**REPÚBLICA DE CHILE  
DIRECCIÓN REGIONAL  
SERVICIO DE EVALUACIÓN AMBIENTAL  
REGIÓN DE ATACAMA**

**RESUELVE CONSULTA DE  
PERTINENCIA DE INGRESO AL SEIA,  
PROYECTO “ADECUACIONES  
PROYECTO CAMPOS DEL SOL  
NORTE”.**

**RESOLUCIÓN EXENTA**

Figura 1 Layout de Proyecto con obra nueva

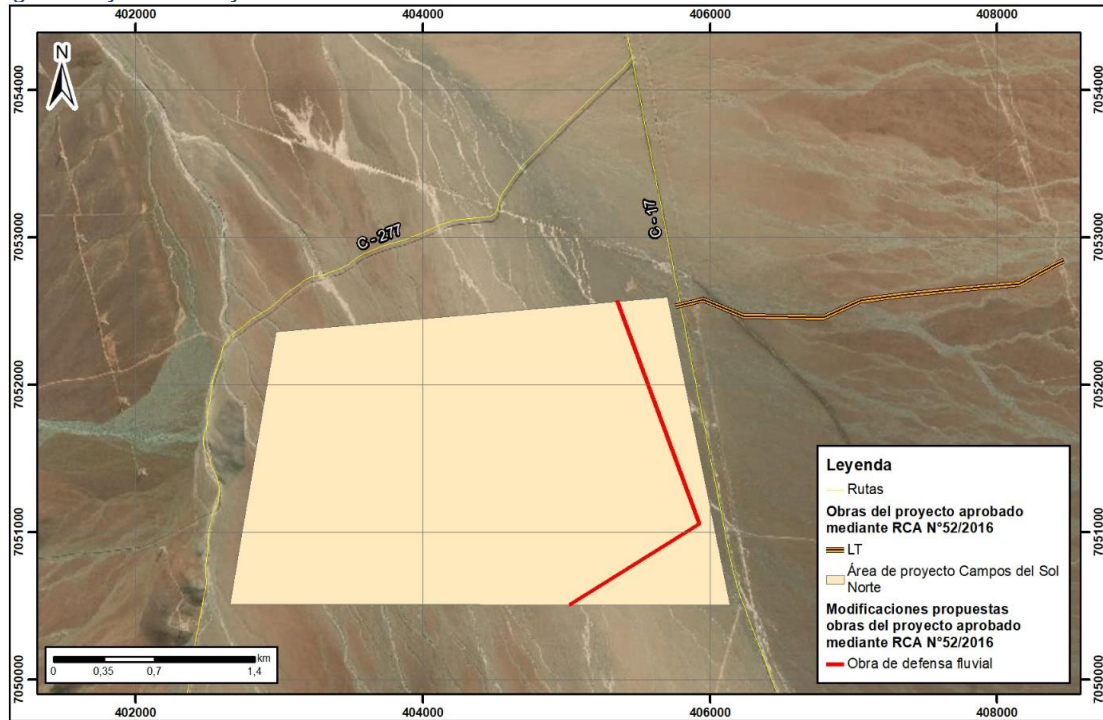
- La modificación propuesta consiste en implementar una obra civil, dentro del área ya evaluada ambientalmente por RCA N°52/2016, correspondiente a un muro de defensa de cauce en la Quebrada de la Angostura que permita encauzar el eventual caudal hacia el fondo de valle, minimizando el riesgo de inundación sobre la planta fotovoltaica.

Esta obra civil requerirá movilizar 43.700 m<sup>3</sup> de material.

*Figura 2 Planta general Defensa Fluvial.*

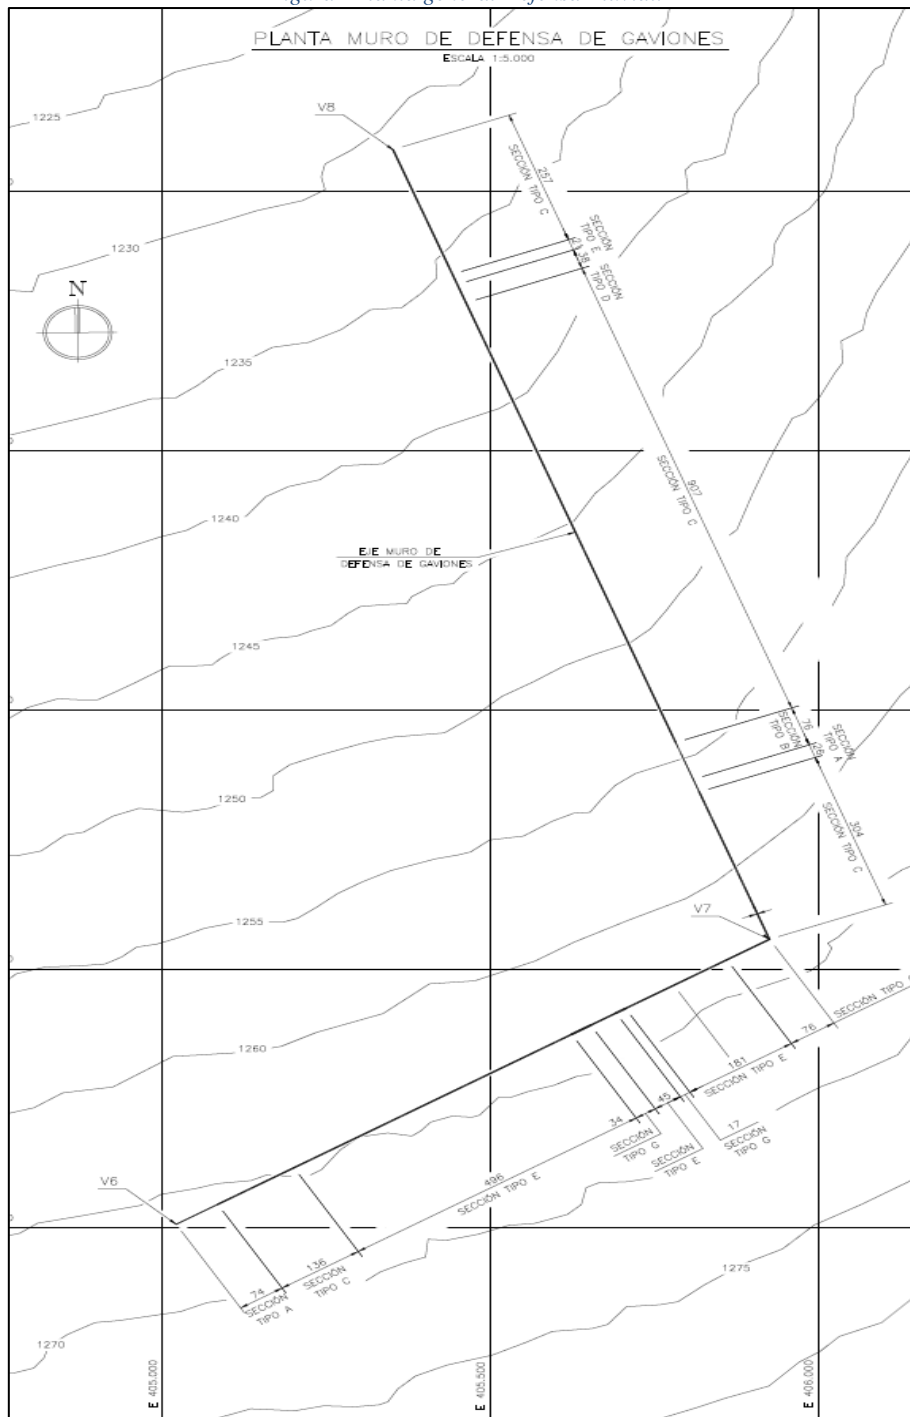
El muro de defensa de cauce tendrá una longitud aproximada de 2.700 m, dividida en tramos de diferente altura de acuerdo a la variabilidad de la cota topográfica del terreno y de los niveles de eje hidráulico para las condiciones de diseño de la obra. Para protección de la socavación originada al pie de la obra por eventos de crecida en el cauce natural, el muro de defensa cuenta con una solución de protección al pie mediante gavión sábana y gavión diente de protección bajo su extremo terminal.

En la siguiente figura se muestra la planta general de la obra del muro de defensa. Las cotas se expresan en metros sobre el nivel medio del mar, y las dimensiones en metros.
